<p>ALCALDÍA MAYOR DE BOGOTÁ D.C. GOBIERNO SEGURIDAD Y CONVIVENCIA Fondo de Prevención y Atención a Emergencias</p>	CONCEPTO TÉCNICO SOBRE NECESIDAD DE ESTUDIOS DETALLADOS DE AMENAZA Y RIESGO POR FENOMENOS DE REMOCIÓN EN MASA DENTRO DEL TRÁMITE DE LICENCIA URBANÍSTICA	Código:	GPR-FT-10
		Versión:	03
		Código Documental:

1.1 CONCEPTO TÉCNICO No. CT:	5528
1.2 ÁREA:	TÉCNICA Y DE GESTIÓN
1.3 COORDINACIÓN:	INVESTIGACIÓN Y DESARROLLO
1.4 REFERENCIA CRUZADA RADICADO FOPAE:	2009ER4676
1.5 RESPUESTA OFICIAL No.	RO-36078

2.1 SOLICITANTE:	CURADURÍA URBANA No. 4
2.2 PROYECTO:	Carrera 91 No. 147C-50
2.3 LOCALIDAD:	11. Suba
2.4 UPZ:	27. Suba
2.5 BARRIO O SECTOR CATASTRAL:	Suba Urbano
2.6 DIRECCIÓN:	Carrera 91 No. 147C-50
2.7 CHIP:	AAA0131USLF
2.8 MANZANA CATASTRAL:	22
2.9 PREDIO CATASTRAL:	07
2.10 ÁREA (Ha):	0.0259
2.11 FECHA DE VISITA:	Abril 28 de 2009

CT- 5528 - PROYECTO: "CARRERA 91 No. 147C-50"

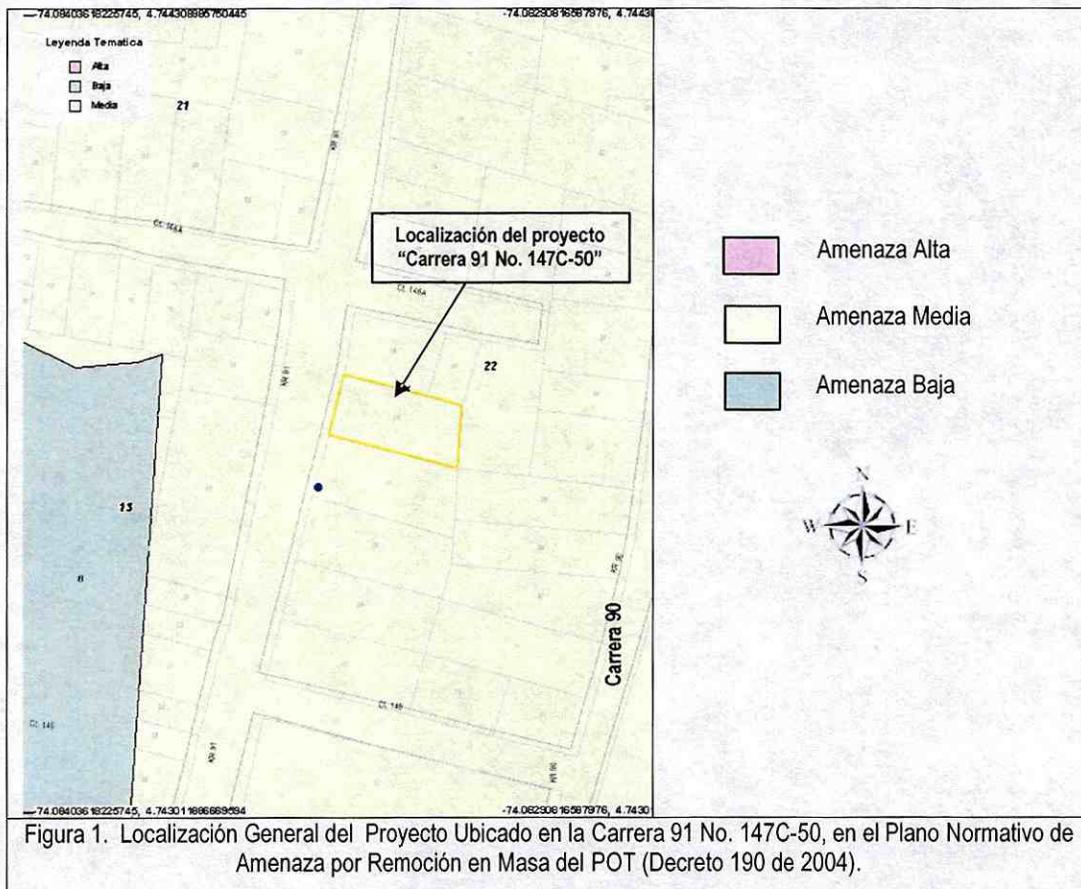
Conforme con el plano normativo de "Amenaza por Remoción en Masa" del Plan de Ordenamiento Territorial de Bogotá – POT, el sector donde se localiza el proyecto ubicado en la Carrera 91 No. 147C-50, de la Localidad de Suba, se encuentra en una zona de AMENAZA MEDIA por procesos de remoción en masa (Figura 1).
